**ENQUETE PUBLIQUE PREALABLE A LA DUP RELATIVE
AU PROJET DE TRANSPORT COLLECTIF EN SITE PROPRE
DENOMME « TCSP SENIA-ORLY »**

Novembre/Décembre 2022

Commissaire enquêteur : Nicole SOILLY

Superposition projet restaurant et TCSP – Extrait du courrier de la SNC du centre commercial de Thiais à Madame Nicole SOILLY, Commissaire enquêteur (07/12/2022)

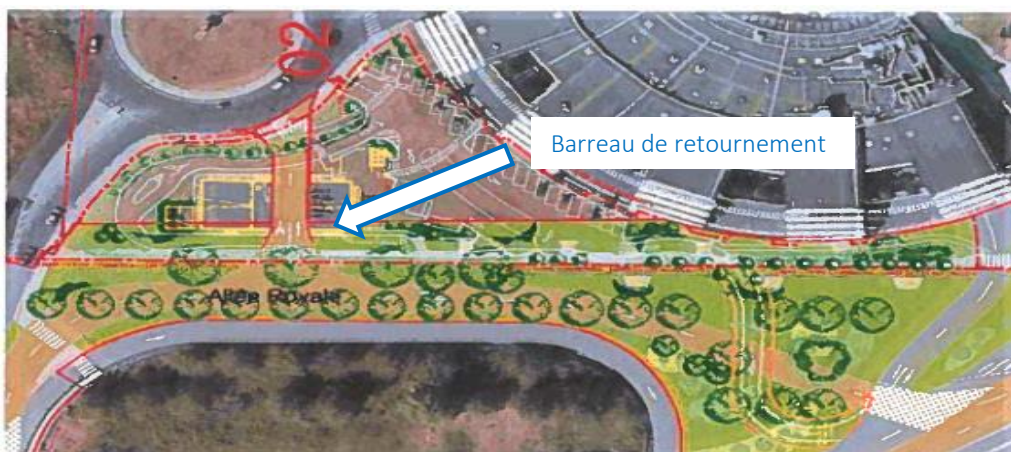
Concernant les caractéristiques du barreau d'accès au rond-point du Bas-Marin :

Par ailleurs, le projet de TCSP Sénia-Orly prévoit la création d'un barreau de liaison entre le site propre bus de l'Allée royale et le rond-point existant au nord de la rue du Bas-Marin. Ce barreau est nécessaire pour que les bus de la ligne 393, mais aussi les TVM, qui circulent en site propre partagé avec les 393 sur l'Avenue de Versailles, puissent effectuer un retournement en cas de service partiel. Ce barreau a également vocation à faciliter les conditions d'accès et de sorties du dépôt de bus situé à Thiais et à limiter ainsi l'impact sur la circulation générale au droit de la rue du Bas Marin et du carrefour rue des Alouettes (RD 153).

En outre, cette fonction est aujourd'hui assurée par la configuration en giratoire du carrefour de la Résistance. Or cette configuration en giratoire ne peut être maintenue dans le cadre de la réalisation du TCSP Sénia-Orly et le carrefour de la Résistance doit être reconfiguré, imposant ainsi la reconstitution de la fonction de retournement au plus près, comme permet de le faire le barreau projeté.

Île-de-France Mobilités a étudié avec attention les trois propositions faites par la société ALTAREA France. A ce stade, la réalisation du barreau de retournement est certes un des motifs d'incompatibilités des deux projets. Cependant ce n'est pas le seul. Ainsi, indépendamment de la question du barreau, le projet de restaurant devra prendre en compte les contraintes de sécurité et d'exploitation énoncées lors des derniers échanges entre Île-de-France Mobilités et l'aménageur pour que les deux projets (restaurants et TCSP) soient compatibles. A ce titre, l'aménagement devrait être revu pour éviter tout franchissement du site propre par la voie d'accès au restaurant depuis l'avenue de Versailles.

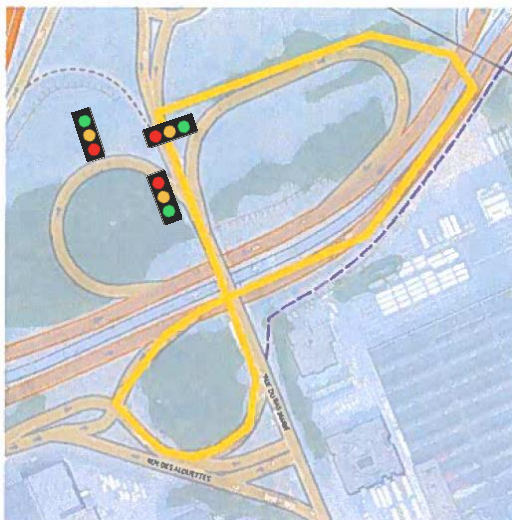
Île-de-France Mobilités présente ci-dessous son analyse des trois solutions alternatives proposées :

Solution 1 : demi-tour par la bretelle reliant la rue du Bas-Marin à l'avenue de Versailles :

Cette solution n°1 aurait pour conséquence d'allonger (1 100 m de plus que l'aménagement proposé par Île-de-France Mobilités) considérablement l'itinéraire « haut-le pied » (c'est-à-dire le déplacement non commercial d'un bus, itinéraire sans voyageur, et qui, par conséquent, génère des coûts et du temps perdu sans utilité pour le service de transport et sans recette voyageurs), et impacterait défavorablement l'exploitation du TCSP Sénia–Orly et des autres liaisons routières du bassin de transport, en particulier le TVM, ligne structurante du secteur : frais d'exploitation plus élevés à cause du surplus de kilomètres parcourus.

Plan réorganisation centre-bus Thiais pour un parc autobus GNV – Avril 2020 Ferrand-Sigal

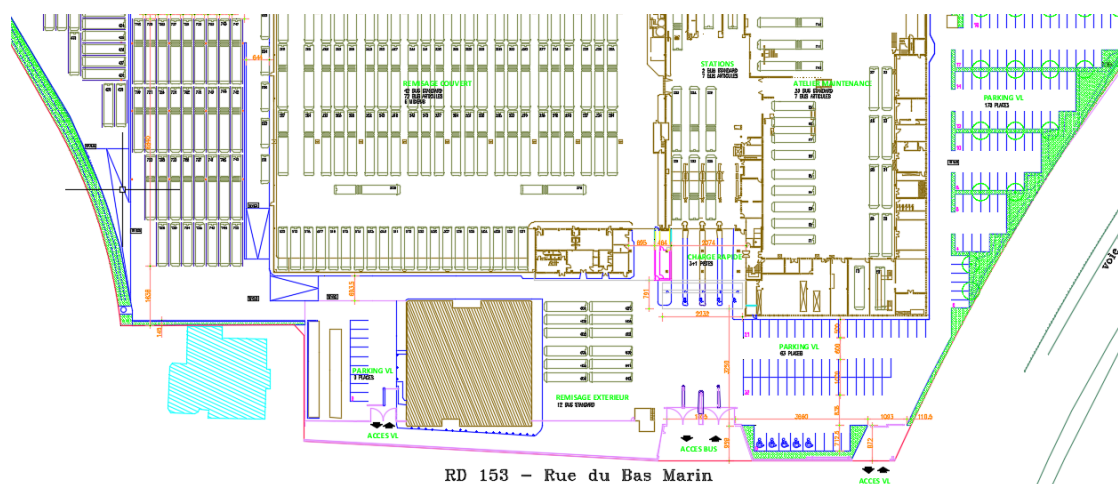
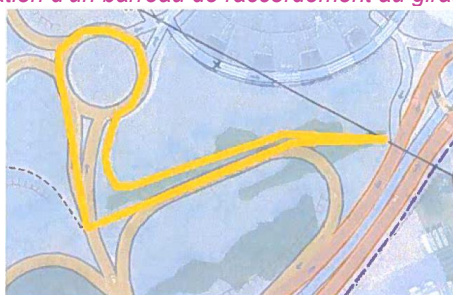
Comme pour la proposition précédente, la solution n°2 aurait pour conséquence d'allonger considérablement (1 450 m de plus que l'aménagement proposé par Île-de-France Mobilités) l'itinéraire haut-le pied (déplacement non commercial d'un bus, itinéraire sans voyageur), et aurait les mêmes impacts défavorables sur l'exploitation du TCSP Sénia–Orly.

En outre, le retournement au sein du centre bus n'a pas été étudié en termes de faisabilité et d'impact sur le fonctionnement du dépôt et pose question. Le retournement des bus articulés n'est pas compatible avec l'aménagement du centre bus : emprise insuffisante pour libérer une

raquette de retournement sur le parvis, équipements de sécurité (signalisation lumineuse tricolore) pour éviter les conflits entre les bus en retournement et les déplacements à l'intérieur du dépôt (piétons, bus et véhicules légers).

Extrait avis ADP – Annexe 4 Analyse des impacts de la DUP v5 – avenue de l'Europe

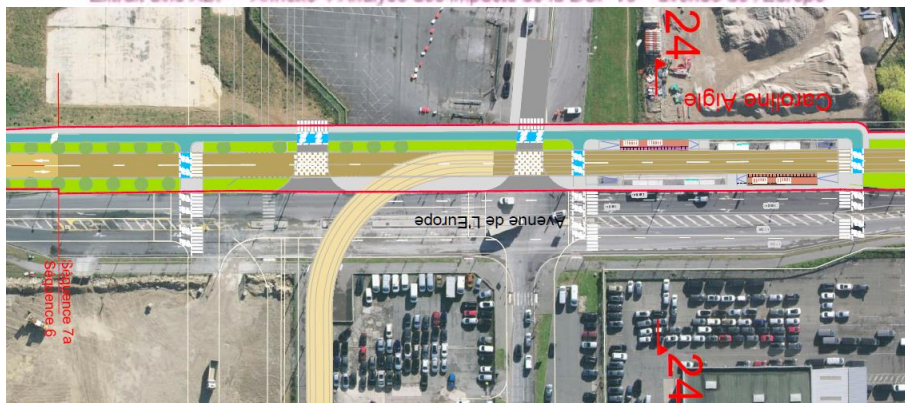
- > En premier lieu, l'emprise bleue de la pièce D – Plan général des travaux, nommée Périmètre Général des Travaux (PGT), objet de la Déclaration d'Utilité Publique (DUP) a un impact trop important sur des installations sensibles de l'aéroport en plusieurs endroits. Vous trouverez en Annexes 4 et 4bis le descriptif détaillé des conséquences de l'emprise de la DUP.

Le projet de TCSP Sénia-Orly tient compte des emprises réservées et transmises par ADP, comme l'indique la coupe ci-dessous.

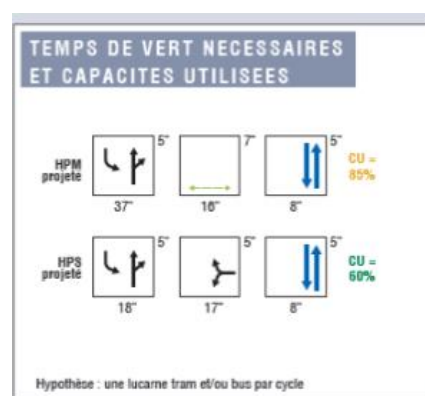
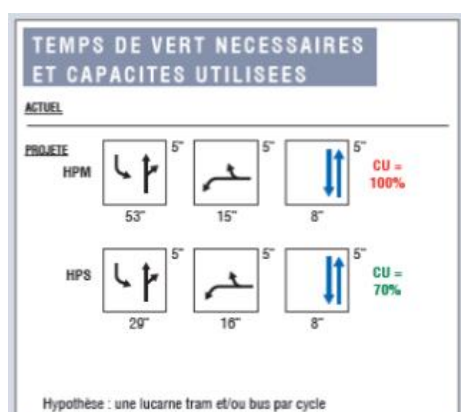
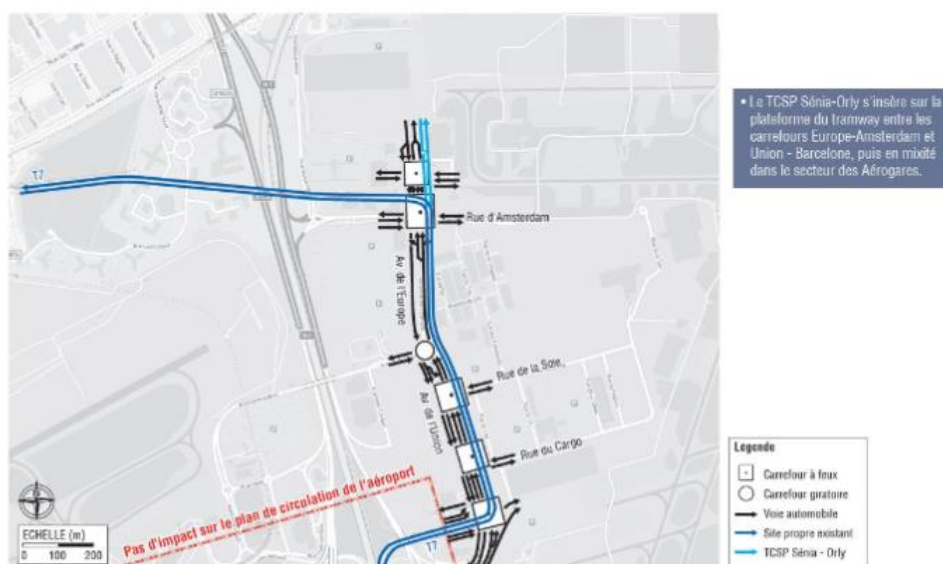
Le secteur dans lequel le projet de TCSP Sénia-Orly vient s'insérer se caractérise par un réseau viaire important et la présence de voie structurante à l'échelle de la région. Dès le démarrage des études préliminaires (2014), Île-de-France Mobilités a fait réaliser des études de trafics afin de s'assurer de la faisabilité et de la pertinence du projet. Les premières études de circulation menées par un bureau d'études spécialisé ne relevaient aucun impact majeur sur la circulation du secteur.

Des nouvelles études de circulation ont été réalisées en 2018 pour le compte d'Île-de-France Mobilités en intégrant les données d'entrée des acteurs du secteur : l'EPA ORSA pour les secteurs du Cockpit, des ZAC Chemin des Carrières et du Sénia Thiais - Orly, et ADP pour le secteur de Cœur d'Orly. Les données transmises tiennent compte du développement des différents secteurs et proviennent du même modèle. Ces études ont été partagées dans le cadre du travail partenarial initié avec les acteurs locaux.

Concernant le carrefour du Cockpit, le TCSP Sénia–Orly est en position latérale et **se trouve totalement indépendant du fonctionnement du carrefour**. Il n'a donc aucun impact sur l'écoulement du trafic. Cependant les études menées par Île-de-France Mobilités font apparaître une augmentation de la « capacité utilisée » (Capacité utilisée = Flux / Capacité du carrefour) aux heures de pointe. L'augmentation des charges (nombre de véhicules empruntant le carrefour) résulte de la réalisation des projets urbains du secteur.

Un allongement de la durée du cycle de feu permettrait d'améliorer le fonctionnement du carrefour.
